美浜発電所 3号機
高浜発電所 1, 2, 3, 4号機

火災感知器増設に係る設計及び工事計画認可申請
のコメント回答について

2022年11月

関西電力株式会社

図1：開口部と排気ダクト排気口の位置関係（距離）と火災時の煙及び熱の流れ概念図

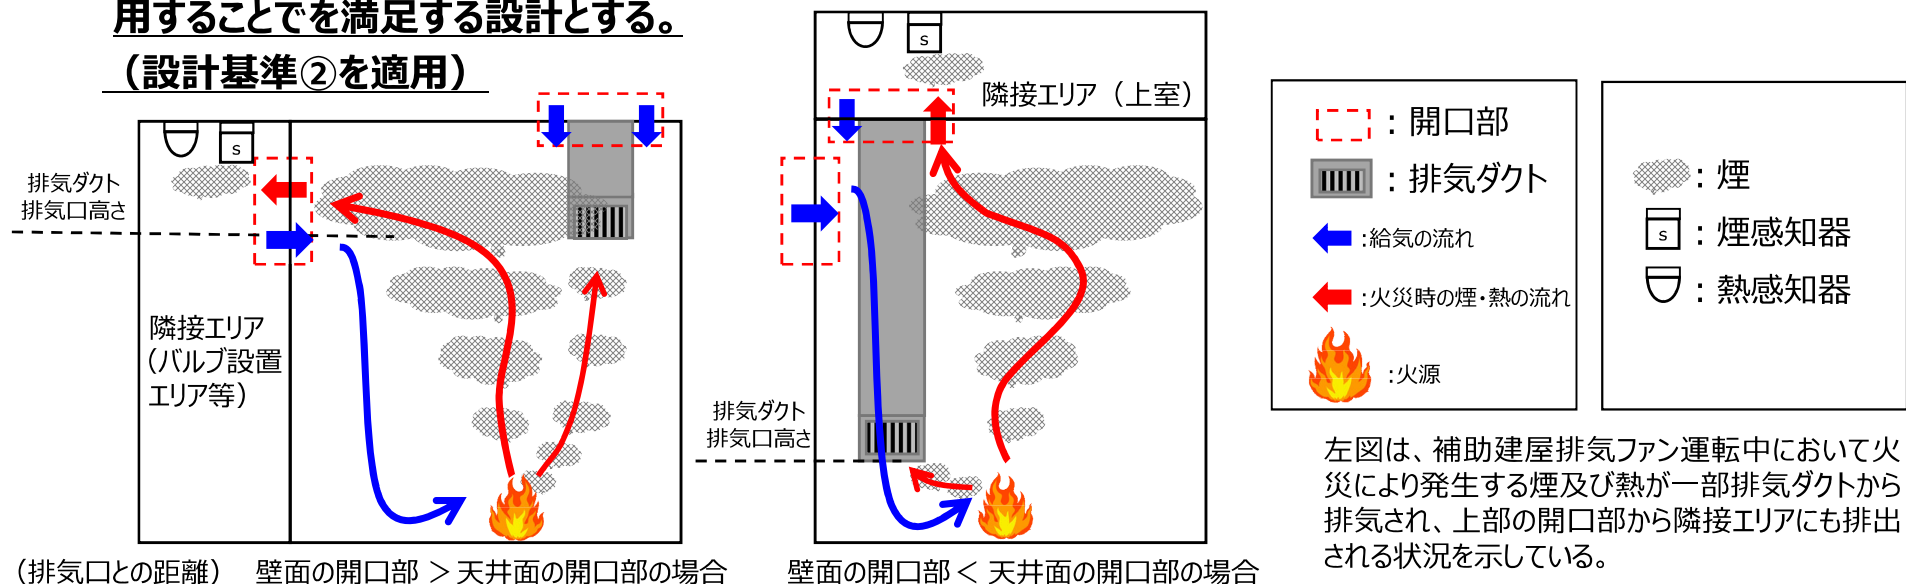
No.	コメント内容	対応	説明頁
1	大飯3,4号機における審査実績について適切に反映すること。また、環境条件などの類型化を行い資料に反映すること。	・大飯3,4号機の審査実績を基本設計方針及び火災防護に関する説明書に反映する。	Ⅱ 2 ~ 4
2	脱塩塔室及びフィルタ室の感知器設計について、感知器を合流ダクト手前の個別ダクトに設置できない理由を資料に落とし込むこと。	・個別ダクトに感知器等を設置できない理由を説明する。 ・合流ダクト内に感知器等を設置する方針から隣接エリアの感知器等を兼用する設計に変更し、もれなく確実に感知できることを説明する。	Ⅲ 5 ~ 7
3	合流ダクト内に感知器を設置することで、各エリアの火災をもれなく確実に感知できることを説明すること。		
4	脱塩塔室及びフィルタ室の火災発生場所特定と消火方法の考え方について説明すること。	当該エリアで火災が発生した場合の対応について説明する。	Ⅳ 8 9

- 前回審査会合で説明した**合流ダクトに感知器等を設置する設計については**、火災による煙及び熱が複数エリアからの排気で希釈され、火災を有効に感知できない可能性があると判断し、**感知性及び火災発生場所特定の観点でより優れている隣接エリアに設置する感知器等を兼用する設計に見直す**こととした。
- **脱塩塔及びフィルタ室は、いずれも排気ダクト排気口より上部の天井面又は壁面に開口部があり、火災による煙及び熱は一部排気ダクトから排気されるものの、基本的には、時間の経過とともに排気ダクトによる排気の影響を受けにくい位置にある開口部から隣接エリアに流出すると考えられるため、隣接エリアに設置する感知器を兼用することで満足する設計とする。**
